RESOLUCIÓN No. **01742** DE 2015

"POR MEDIO DE LA CUAL SE OTORGA PERMISO DE OCUPACIÓN DE CAUCE SOBRE LA FUENTE HIDRICA DENOMINADA "ARROYO LA CEIBA" EN LO REFERENTE AL CRUCE NUMERO 2 UBICADO DENTRO DE LA ZONA RURAL DEL MUNICIPIO DE BARRANCAS - LA GUAJIRA, A FAVOR DE LA EMPRESA CARBONES DEL CERREJON LIMITED - CERREJON Y SE DICTAN OTRAS DISPOSICIONES"

INFORMACIÓN COMPLEMENTARIA SOBRE EL SISTEMA DE DRENAJE INTEGRAL (LONGITUDINAL Y TRASVERSAL) DE LA VÍA DE ACCESO AL TAJO ANNEX

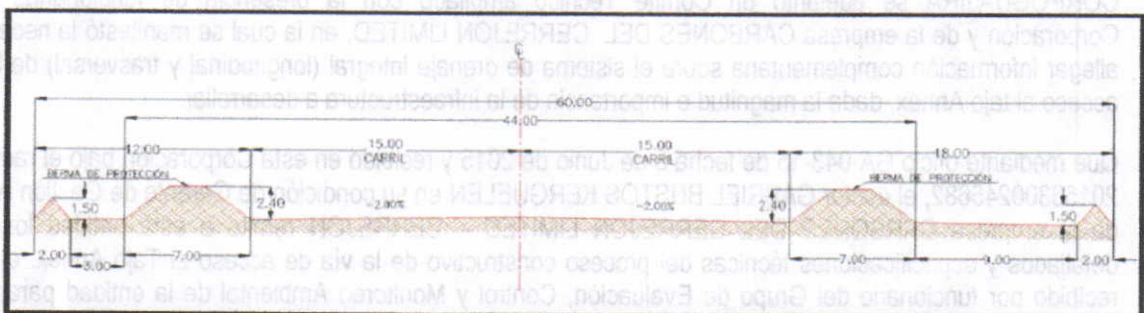
Se presenta un análisis técnico se desarrolló de manera integral considerando todo drenaje longitudinal y trasversal, teniendo en cuenta no solo los cruces principales sobre los cuales se solicitan los permisos de ocupación de cauce (Caurina, La Ceiba y Cequión), sino también, los drenajes secundarios que atraviesa el trazado de la vía. Adicionalmente el documento incluye los detalles del diseño geométrico de la vía.
